Trans Adriatic Pipeline

Oggetto: Trasmissione controdeduzioni alle osservazioni del pubblico e ulteriori chiarimenti spontanei in relazione alla procedura di valutazione di impatto ambientale ai sensi dell'art. 23 del D.Lgs.152/2006 e s.m.i. in riferimento al progetto "Trans Adriatic Pipeline" - (VIP_1805).

Integrazioni allo Studio di Impatto Ambientale e Sociale Risposte alle Osservazioni del Pubblico

Figura 55-1: Coralligeno, Opere a Progetto e Corridoio di Posa– Intervento Post 4 e tratto compreso tra KP 103-102.8

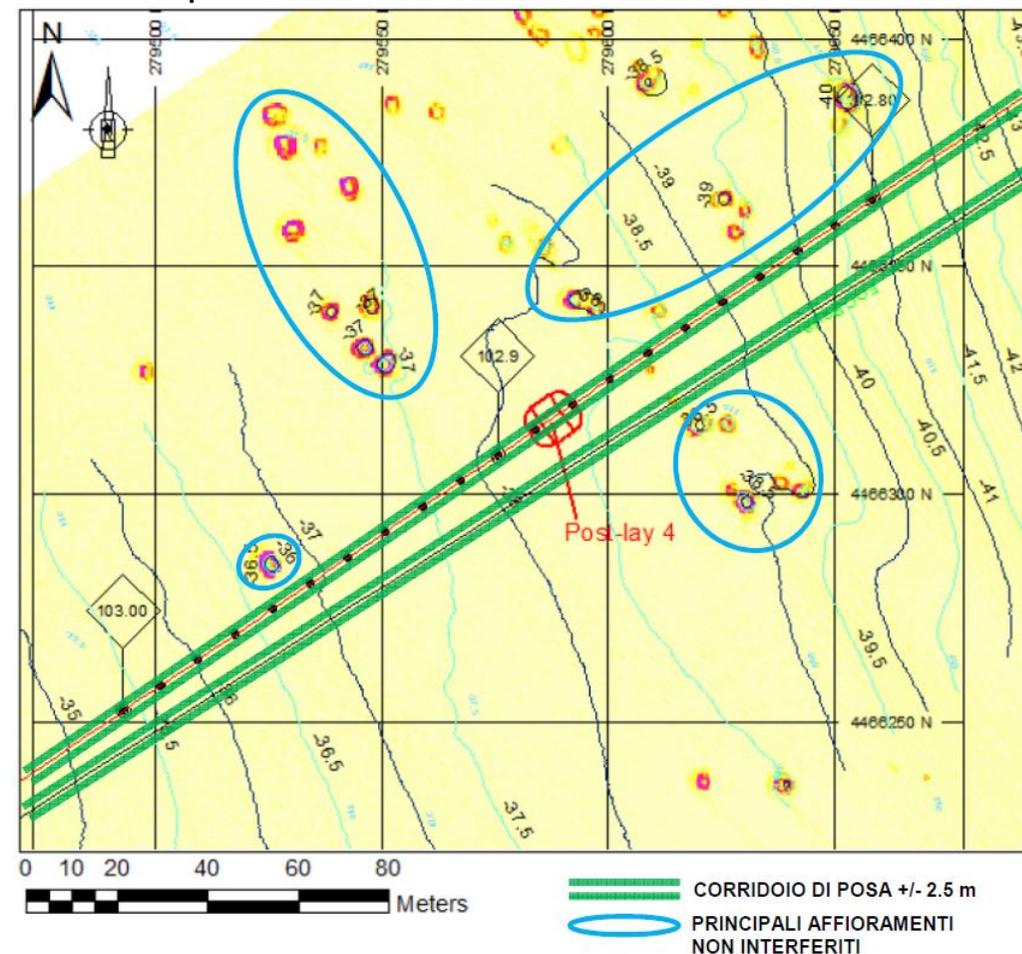
34) Praterie posidonia e cymodocea nodosa	
86 Dall'allegato 7 tavola 2 si nota una diretta interferenza della trincea e del terrapieno con posidonia oceanica e probabilmente anche con cymodocea nodosa. La presenza di quest'ultima è descritta a ciuffi sparsi, mentre dalla mappa presentata dall'allegato citato sembra che la sua presenza sia molto più estesa di quanto descritto. Indagini o il parere di un ente indipendente e qualificato sarebbero consigliabili per dirimere la questione, che risulta di non poco conto.	Con riferimento alla presenza di Posidonia si rimanda al precedente Paragrafo 2.1. La presenza di <i>Cymodocea nodosa</i> presso l'area di uscita del Microtunnel è nota sin dalle prime fasi di redazione dell'ESIA (si veda ESIA Allegato 7 Appendice 12, Settembre 2013). Nell'ambito delle Integrazioni fornite nel mese di Aprile 2014 tale presenza è stata ulteriormente approfondita grazie alle Indagini ROV 2014. Come già riportato a pag. 97 delle integrazioni <i>"l'area interessata dallo scavo di transizione e di recupero della TBM (circa 110 m compresi tra le batimetriche dei 18-27 m) interesserà in parte un prato di Cymodocea poiché lo scavo è situato a ridosso del suo limite inferiore (rilevato a circa 21 m di profondità). Il prato a Cymodocea presenta un limite sfumato con densità via via maggiore avvicinandosi verso costa (aree meno profonde). Si rimanda infine alle Figure 1 e 2 allegate alla "Relazione Tecnica per la Movimentazione di Fondali Marini per la Posa della Condotta Sottomarina e del Cavo a Fibre Ottiche" riportata nell'Allegato 11, in cui è presentata una cartografia degli habitat per l'area del micro tunnel e del relativo scavo di transizione ottenuta integrando le informazioni sopra riportate. In conclusione, come schematizzato nella cartografia sopra citata l'area costiera sottopassata dal micro tunnel è caratterizzata dalla presenza di una Biocenosi delle Sabbie Fini Ben Calibrate (SFBC) con presenza di Cymodocea nodosa"</i> Con riferimento all'impatto su tale fanerogama a pag. 98 delle Integrazioni si riporta

Integrazioni in cui in verde è evidenziato il corridoio di posa a +/- 2.5 m. Nelle figure sono inoltre evidenziati gli affioramenti prossimi alle aree di intervento.
